Věc

Výzva k zabezpečení SZ nároží bašty tvrze Lhotice na parc.č.stav.2/1 a pozemkové parc.č.40 k.ú.Lhotice (okres Pelhřimov)

e) stabilizační dozdivky havárie nadzákladového zdiva:

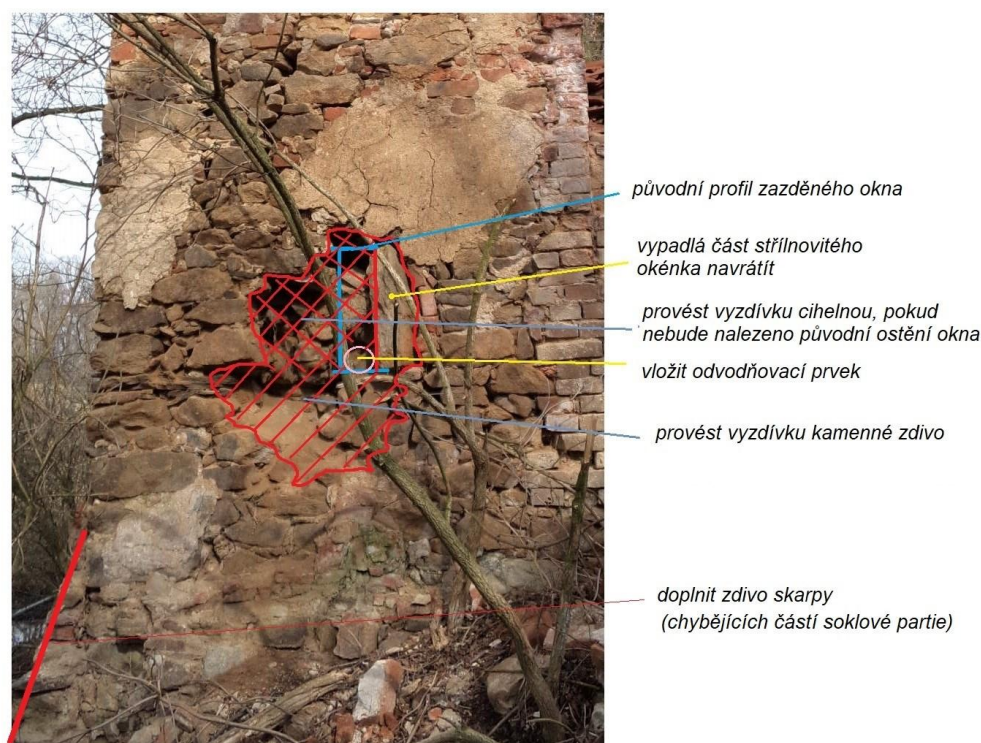
Kontrolou stavu dne 25.9.2025 bylo zjištěno, že byly provedeny v rámci předmětného nařízení prací pouze vyčištění prostoru a vyskládání stavebního kamene na hromadu do vnitřního prostoru SZ nároží bašty.

Stávající podpěry v obvodové části zdiva jsou narušené a je nezbytné provést opravu fixace zdiva a nejpozději do 31.10.2025 zajistit dozdnění poškozené části zdiva nároží v západní a severní části zdiva. Též stabilizaci rozvolnění severní stěny z východní strany.

- 1) **podezdění SZ nároží a to ze strany západní, a ze severní strany** (viz část B) výroku rozhodnutí, které mělo být splněno ve lhůtě do 1.6.2025:– e) stabilizační dozdivky havárie nadzákladového zdiva)
- 2) **stabilizaci lomu severní stěny** (viz část B) výroku rozhodnutí: f) stabilizační a ochranná přizdívka lomu severní stěny).

Stabilizaci soklové partie severozápadního nároží přezděním a dozděním rozvolněných částí zdiva a skarpy formou klasické zednické opravy kamenného zdiva vápennou technologií (jako přísadu využít hydraulické vápno), ve struktuře kamenů s klíny dle okolního původního zdiva (shodnou strukturou charakter kladení kamenů bude s klínováním a vyzdívkou vodorovnou shodně s okolním zdívem a druhem kamene a jeho barevností). Součástí prací bude obnažení základové spáry po záborech max. 1 m, minimálně do nezámrazné hloubky, následně provedení stabilizace obnaženého zdiva dle stavu a druhu případného poškození – vyčištění, hloubkové spárování či případné přezdění. (k rozsahu a umístění prací viz popis k fotografiím níže)

V případě poškozeného líce západní stěny pod úrovní terénu interiéru na vnějším líci fasády zpětně osazeno dochovaných částí ostění střílnovitého okénka, vložení odvodňovací trubky při spodní části špalety okna. V případě nedochování vypadlých částí ostění s přezděním otvoru s cihelnou zazdívkou a vložení odvodňovací trubky (viz zákres do fotografie níže):

Upřesnění charakteru dozdění a přezdění západní stěny SZ torza bašty tvrze ve Lhoticích (zákres do fotografie objektu před zapažením, zdroj MěÚ Humpolec, )
